Avant-Projet Modificatif

L'AVP du projet de prolongement du tramway T1 entre Noisy-le-Sec et Val-de-Fontenay avec création d'un double terminus à Bobigny Pablo Picasso a été approuvé le 1^{er} octobre 2014.

Le présent AVP modificatif a pour objet d'explicitier les évolutions du projet qui sont intervenues depuis 2014 et d'actualiser les coûts et le calendrier de l'opération.

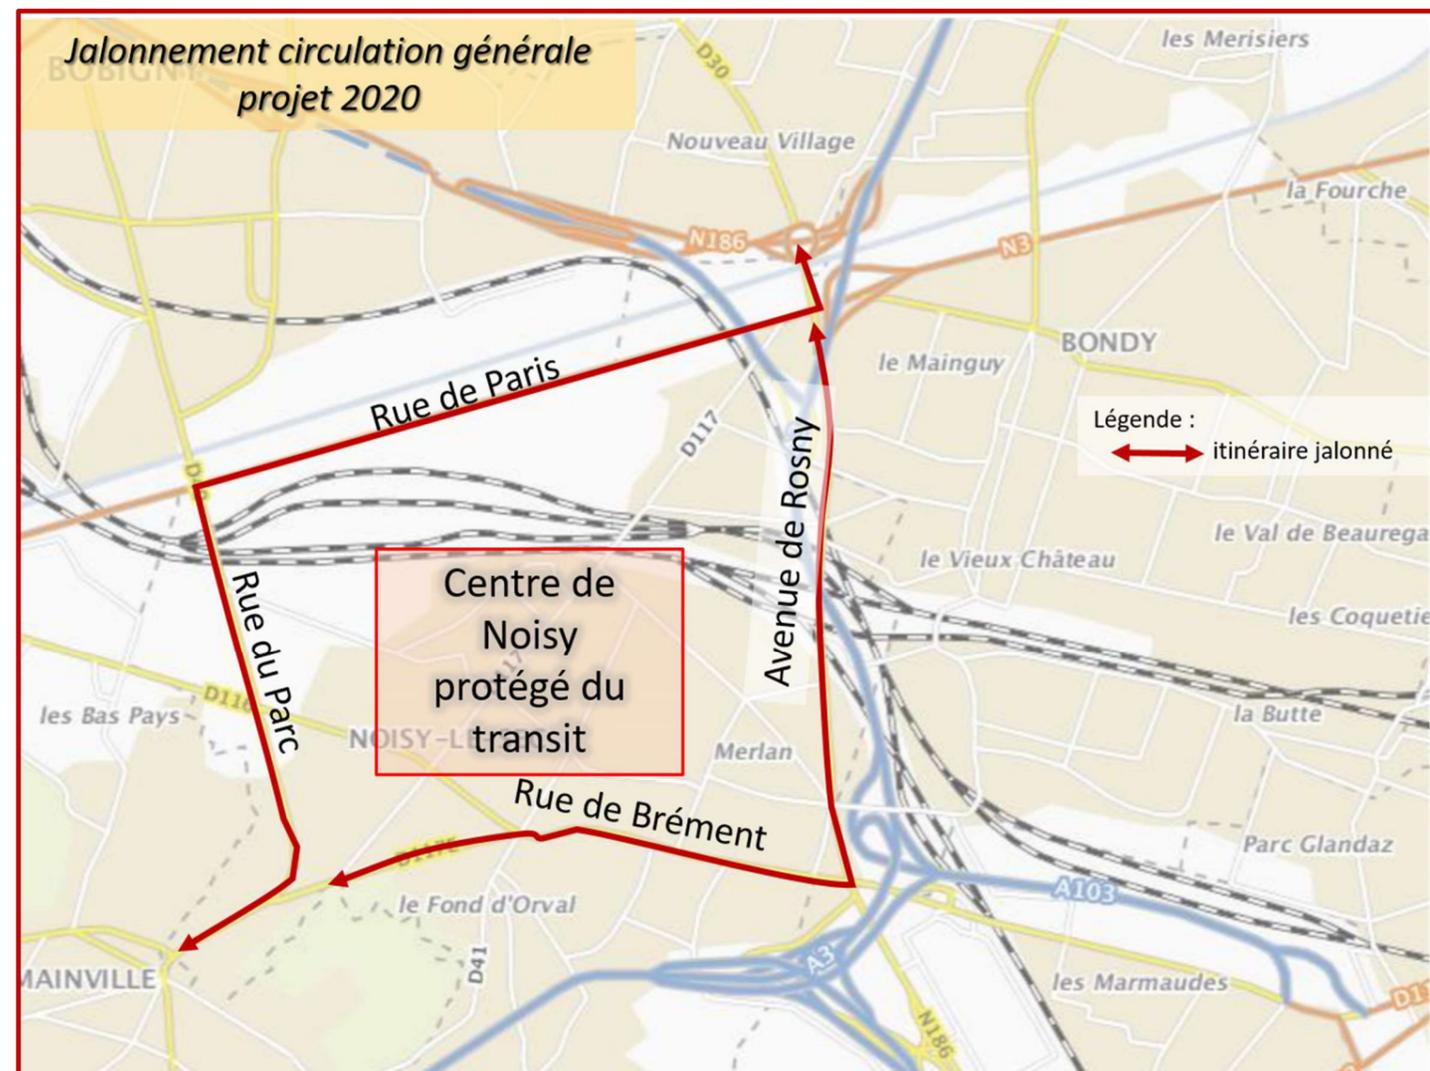
Cette nouvelle proposition s'appuie le concept de piétonisation de la rue Jean Jaurès entre le carrefour formé avec les rues de l'Union et Marc Sangnier d'une part, et la rue Adrien Damoiselet d'autre part. Si cette portion de rue reste circulable dans les deux sens, elle sera en revanche réservée aux seuls riverains et aux véhicules de secours et de services. Les livraisons seront autorisées à certaines heures de la journée.

Les cyclistes pourront l'emprunter dans les deux sens. La vitesse de circulation sera limitée à 20 km/h.

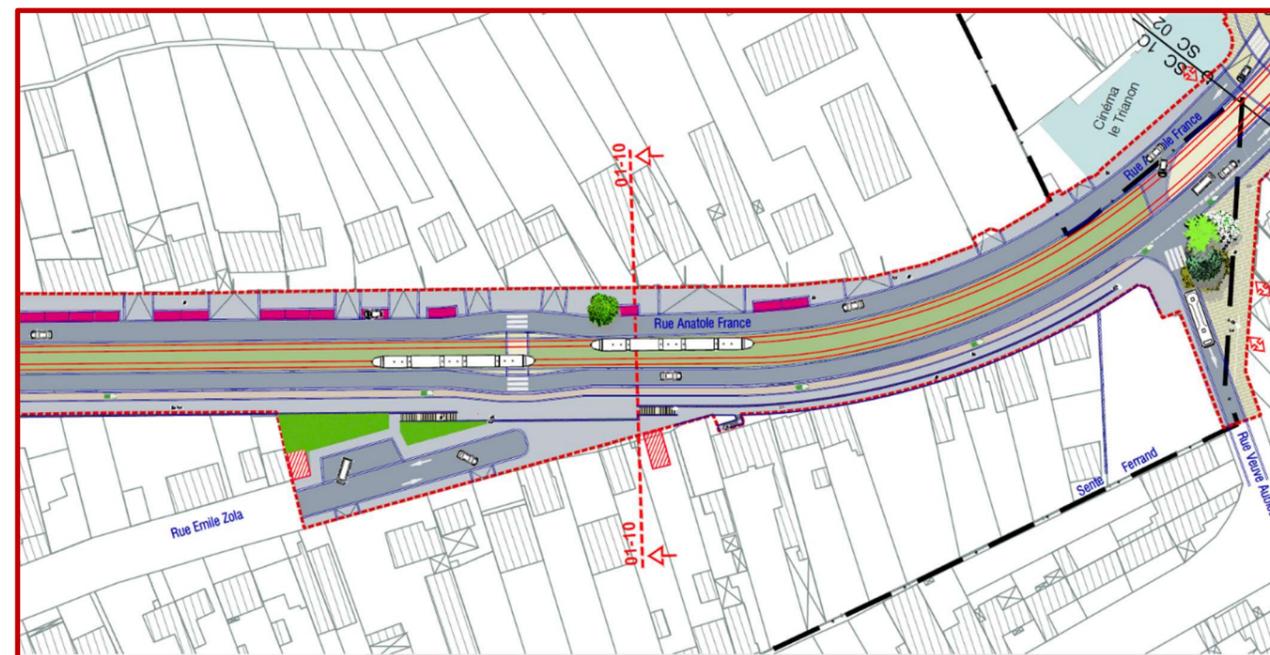
Le projet réalisé pour l'AVP 2014, prévoyait une mise en impasse de la rue Emile Zola à l'approche de la rue Anatole France.

En effet, la rue Emile Zola à ce niveau est en fort dénivelé par rapport à la rue Anatole France située plusieurs mètres plus bas.

Lors des études plus approfondies sur ce secteur il est apparu que le projet pouvait être légèrement modifié et notamment quant à la position des murs de soutènement pour permettre d'amener la rue Emile Zola jusqu'à la rue Anatole France, mais toutefois dans une configuration plus étroite que dans sa partie plus en amont et donc avec un unique sens de circulation.
